# 一体形スクエア 直付薄形タイプ スクエア光源ユニット背面の仕様変更のご案内

安定供給のため、スクエア光源ユニット背面の一部仕様変更がございます。  
設置後の外観等は同等です。形名変更等はございません。

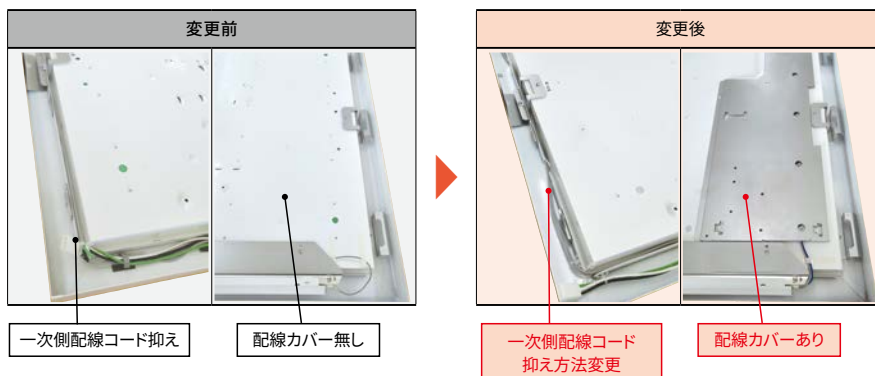
● 変更内容

- (1) 一次側配線処理変更 (対象機種全機種)
- (2) 配線カバーの追加 (□650シリーズのみ)
- (3) 特性値の変更 (□500シリーズ・FHP32形×3灯器具相当のみ)

変更前	変更後
242V点灯時のみ (100V/200V時は 変更無し)	0.14A	0.15A
